対比パターン1　New Gシリーズ⇒新Gシリーズへの変更点

対比パターン2　Gシリーズ⇒新Gシリーズへの変更点

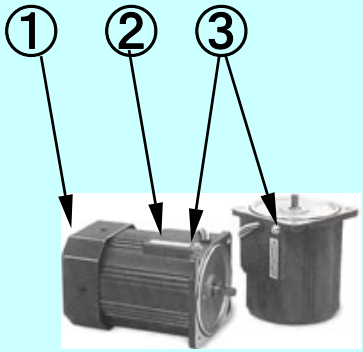
①銘板デザイン			RoHS対応に伴いトレーサビリティを強化するためにQRコード追加しデザインを一新します。	○	―
	②アースネジ			IEC規格最新版への対応のために、100Vにもアース端子接続用のネジを装着します。	―	○ ﾘｰﾄﾞﾀｲﾌﾟ 100Vのみ
	③注意銘板			海外規格対応品と仕様を標準化するために高温注意銘板をシンボルマーク表示へ変更します。	○	―

④端子台			電源線の接続作業をより確実にするため、取り扱いのより容易な5連の端子台へ変更します	―	○ 端子台付 モータ

⑤コンデンサ			欧州、北米規格に同時対応のために、3マーキング品のみコンデンサのメーカと形状を変更します。（国内仕様は変更なし）	―	○ 海外規格 対応品
	⑥コンデンサキャップ			3種の海外規格全面対応に合わせて、コンデンサキャップを付属品として添付します。	―	○ 海外規格 対応品
	⑦ギヤヘッド外観 ⑧ギヤヘッド銘板			ギヤヘッドの出力軸側端面にギヤユニットの組み込みネジが見えるようになります。 銘板のデザインが変わります。	―	○ □90mm □80mm Xﾀｲﾌﾟｷﾞﾔﾍｯﾄﾞ

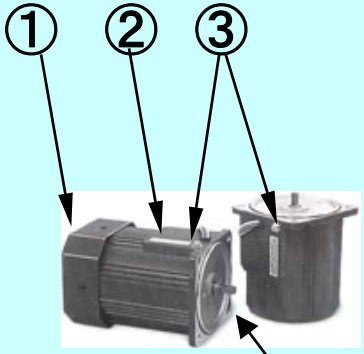
①銘板デザイン			RoHS対応に伴いトレーサビリティを強化するためにQRコードを追加しデザインを一新します。	○	―
	②アースネジ			IEC規格最新版への対応のために、全機種にアース端子接続用のネジを装着します。	―	○ ﾘｰﾄﾞﾀｲﾌﾟ 100Vのみ
	③注意銘板			海外規格対応品と仕様を標準化するために高温注意銘板をシンボルマーク表示へ変更します。	○	―
	④モータ軸			焼き入れ強化した小径のﾋﾟﾆｵﾝ軸を採用。低騒音、長寿命化と組込み時のギヤ傷防止を実施しました。	○	―

⑤端子台			海外規格対応品との標準化のために、取り扱いのより容易な5連の端子台へ標準化、変更します。	―	○ 端子台付 モータ
	⑥コンデンサ ⑦コンデンサキャップ			各規格同時対応のため、コンデンサのメーカと形状を変更します。また安全性強化のためコンデンサキャップを同梱します。	―	海外規格 対応品
⑧⑨ 	⑧ギヤヘッド外観			歯車の表面処理、材質の見直しによる減速段数変更コンパクト化。機種によっては回転方向が変わるものがあります。	―	□90mm □80mm Xﾀｲﾌﾟ ｷﾞﾔﾍｯﾄﾞ
	⑨特性信頼性	寿命 10000h	5000h	歯車仕様表面処理の見直しによる長寿命低騒音化。 グリスの封入量も削減しグリスモレの生じにくい仕様です。	―	ﾎﾞｰﾙ ﾍﾞｱﾘﾝｸﾞ ﾀｲﾌﾟ ｷﾞﾔﾍｯﾄﾞ

ｹｰｽ全長短縮
